「本庁舎（行政棟）の耐震性能調査への疑問」

齋藤幸雄

2019.10.22

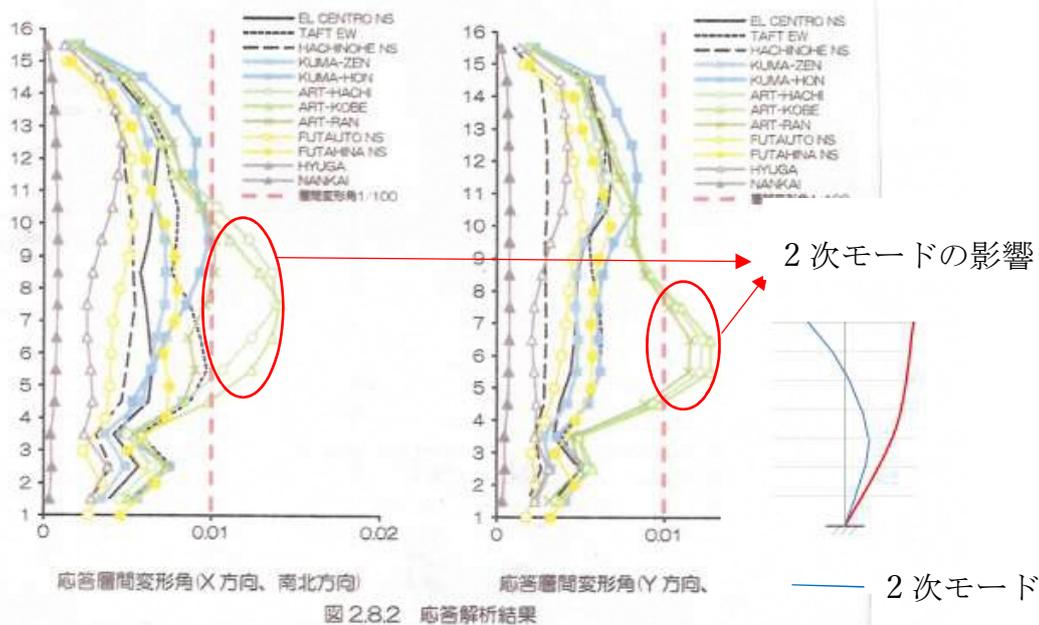
- ・なぜ耐震性能調査を行ったのかとの市民からの問い合わせに対して、市は「超高層建築物に対して、2000年に法規定（告示1461号）が改正され厳しくなったため」と答えている。もしそうなら、熊本地震が起きるまで15年の期間があったのに、なぜ実施されなかったのか説明する必要がある。
- ・耐震性能評価の方法として、報告書では告示波を含む12波による時刻歴応答解析を行い、結果として告示波のみ下層部で層間変形角が1/100を超え、耐震性能評価結果として「現行基準を満たさない」としている。
- ・しかし、告示1461号の規定は、「極めて稀に発生する地震動によって建築物が倒壊、崩壊等しないことを、運動方程式に基づき確かめること」と規定しているだけで、具体的な数値は示していない。1/100は指定性能評価機関が目標値として設定しているもので法規定ではない。
従って、「現行基準を満たさない」とするのであれば、告示波により倒壊・崩壊することを示す必要がある。
- ・なお、報告書では「建物の固有周期として、原設計と今回検討では、ほぼ同様の値となった」との記述がある。Y方向は原設計・評定シート・今回検討がすべて同じ1.52秒であるが、X方向の固有周期については、原設計が1.59秒、今回検討では1.68秒とある。しかも評定シート（評定結果を簡潔に纏めた内容：日本建築センタ

一) では 1.55 秒であり、原設計の固有周期自体が評定シートと異なっている。原設計が 1.55 秒とすると今回の計算値との間で 0.13 秒の差があり、剛性評価では 17% 程度の違いがあることになりほぼ同様の値とはとても言えず、応答にも影響を及ぼすためその原因を明らかにする必要がある（耐震性能を検討する上で、建物の固有周期は極めて重要な指標である）。

評定シートの値と原設計が異なっている原因についても明確にする必要がある。
でないと、計算・解析の信頼性が根本から疑われる。

（計算方法は原設計当時と現在では基本的には変わっていないが、計算仮定によっては結果に違いが出ることがある。しかし、Y 方向は完全に一致しているのに X 方向で大きく異なるのは大きな問題である。）

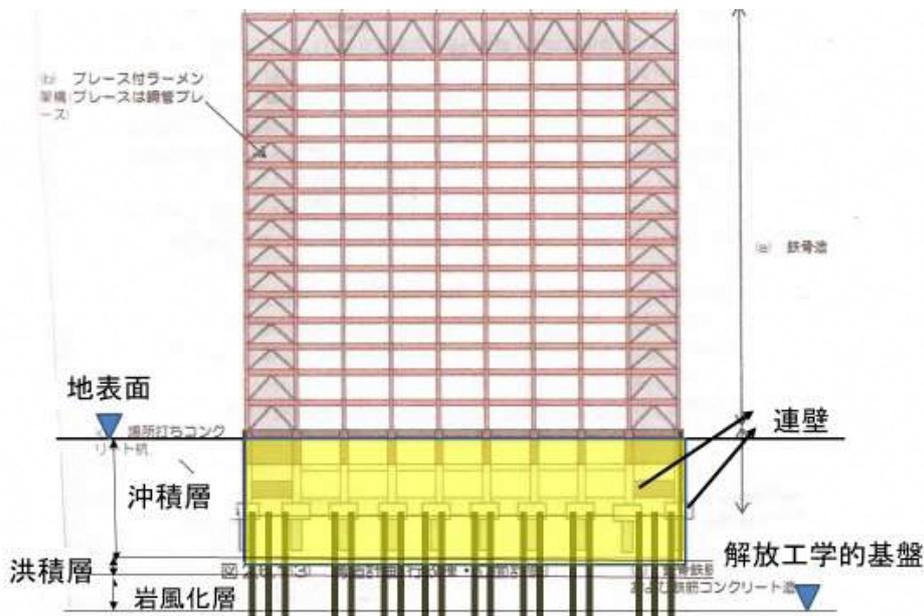
これは、敷地地盤における常時微動調査の結果、表層地盤の卓越周期が 0.49~0.50 秒（各層の S 波速度からの計算でも 0.48 秒程度）であり、建物の 2 次固有周期（0.57 秒、0.52 秒）に非常に近いため、2 次モードの影響が大きくなっていることが原因であると推定できる。

- この地盤の卓越周期は、杭等が何もない自然地盤のもので、本庁舎の地下構造・基礎（下図）の影響を考慮すると、恐らく卓越周期はかなり短くなり（例えば 0.3 秒）、建物の 2 次固有周期に大きな影響を与えることはなくなると考えられる。
（表層地盤での増幅率も小さくなる可能性が大きい、これを考慮しなくても、応答値が 1/100 以下に収まる可能性が大きい）
